改 善 箇 所 説 明 図

室内後写鏡(凸面鏡)

《搭載位置》

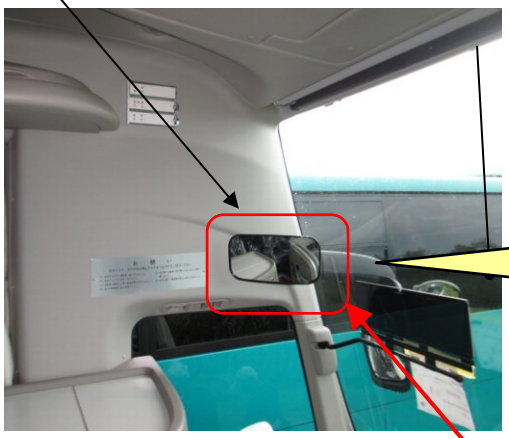
室内後写鏡(凸面鏡)において、設計検討不足のため、有効寸法 300㎜ 未満のものがある。
そのため、ワンマンバスの構造要件に抵触するおそれがある。

全車両、有効寸法が法規に適合した室内後写鏡(凸面鏡)に交換する。

《断面図》

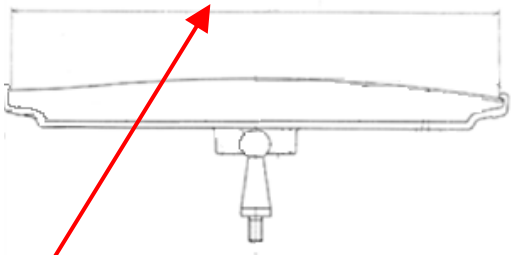
長辺の有効寸法が 300mm 未満
